ZAC MITRA
Chemin de la Courbade
30 800 Saint-Gilles

Demande d'Autorisation Environnementale

Mémoire de réponses à l'avis de la MRAe

Version d'août 2024

Extrait du Plan d'ensemble - Pièce jointe 48

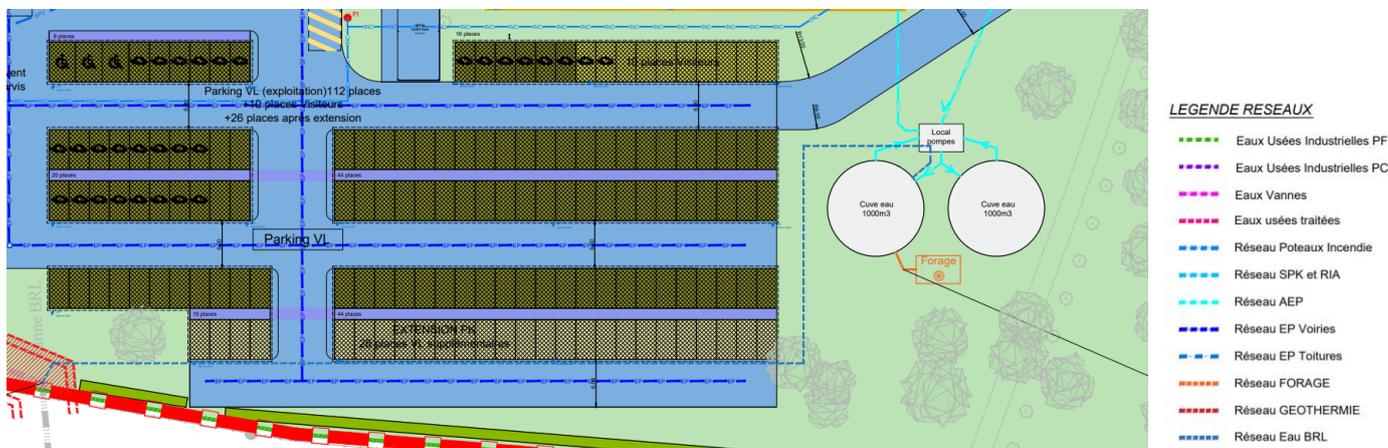
En page 5, la MRAe indique « Des cuves sont également prévues comme réserves, pour stocker l'eau pompée dans la nappe... ».

Virbac rappelle que ces cuves serviront à stocker l'eau de forage, mais aussi l'eau en provenance du BRL et du réseau AEP.

Le plan d'ensemble, joint à la demande d'autorisation environnementale, en pièce jointe 48, dont un extrait est présenté ci-après confirme ces alimentations.

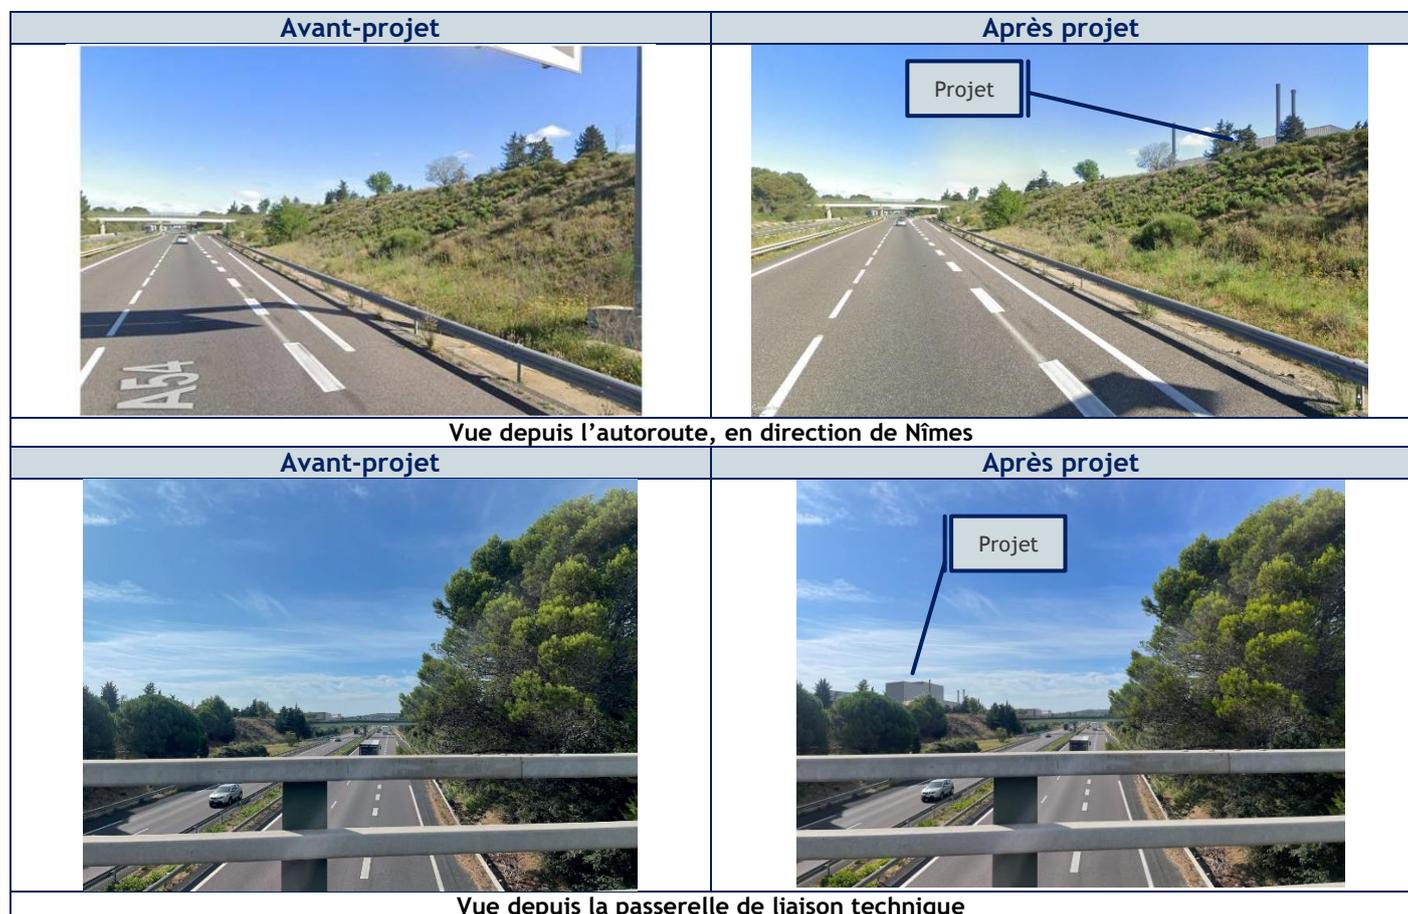
La MRAe recommande que le traitement des espaces non bâtis soit décrit, que l'étude d'impact soit complétée par une analyse paysagère argumentée et des photomontages tenant compte de la hauteur des bâtiments et des installations, pour permettre de juger de la qualité de l'insertion paysagère du projet depuis des points de vue pertinents.

La MRAe indique en page 10 que «...les aménagements paysagers du projet doivent être décrits et les arguments de l'analyse paysagère doivent être développés dans l'étude d'impact. ».

Qui plus est, des photomontages sont produits ci-dessous afin de compléter la description de l'insertion paysagère du projet.

Malgré une implantation le long de l'autoroute, la topographie du terrain rendra le projet peu visible de cet axe routier.

Il en est de même pour les points de vue depuis les habitations proches et du rond-point, où le projet ne sera que très faiblement perceptible.

Figure 2: Plan de masse

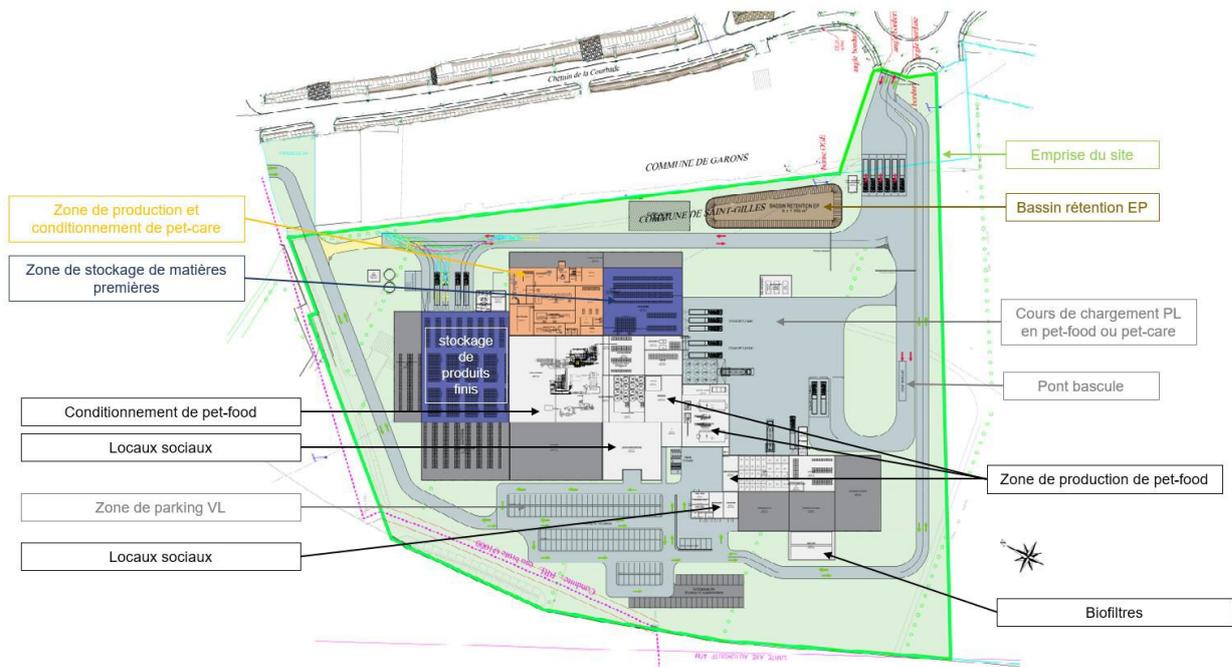
Sur les cartes ou les plans présentés, le projet apparaît le plus souvent réduit à la parcelle B 1080 en omettant celle sur Garons, alors qu'il convient de figurer systématiquement l'ensemble de l'emprise du projet.

- La surface parcellaire a été réduite lors des études de conception, le projet ne concerne donc plus que la parcelle B1080, localisée sur le territoire communal de Saint-Gilles. **Toute référence à la parcelle AR406 localisée sur la commune de Garons de l'avis n'est plus d'actualité.**
- De même, le plan inséré (figure 2 de l'avis), faisant état de biofiltres n'est plus d'actualité. Ce plan est un extrait de l'annexe 2 de l'étude d'impact (Note de gestion des déblais, version du 15 décembre 2022). A titre informatif, le descriptif de l'unité de traitement des odeurs est présenté dans l'étude d'impact (Cf. page 183 de l'étude d'impact) et ne comporte pas d'étage de biofiltration.
